CIRCOLARE TECNICA

MOTO GUZZI

SERIE V 35 - V 50 - V 65 - V 75

FILTRI OLIO

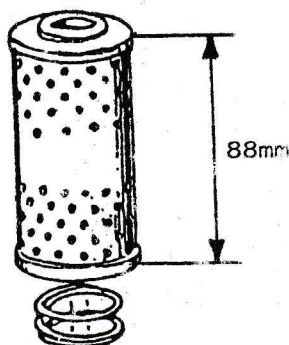
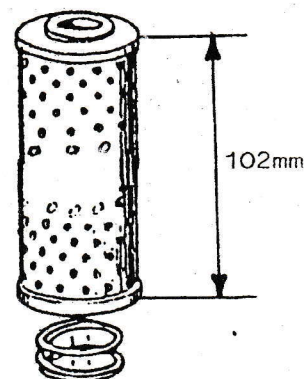
Per evitare anomalie di lubrificazione in caso di sostituzione del filtro olio, accertarsi esattamente dell'altezza del filtro per poi montarne uno uguale; tenere presente che i veicoli serie V35-V50-V65 montano filtri di due misure diverse a seconda dell'altezza della coppa olio (vedere circolare tecnica N° 130 del Dicembre 1988). In particolare il filtro alto, cod. 27 15 30 85, è stato introdotto in produzione dai seguenti numeri di motore:

SERIE/SERIES	V35	-	Dal motore/From engine	N° PC 51080 N° PK 3120
"	"	V50	"	" PE 36244
"	"	V65	"	" PG 17800
"	"	V75	-	Dal 1° motore/From the first engine

Filtro olio "Basso" cod. 19 15 30 00
"Low" oil filter code

Filtro olio "alto" cod. 27 15 30 85
"High" oil filter code
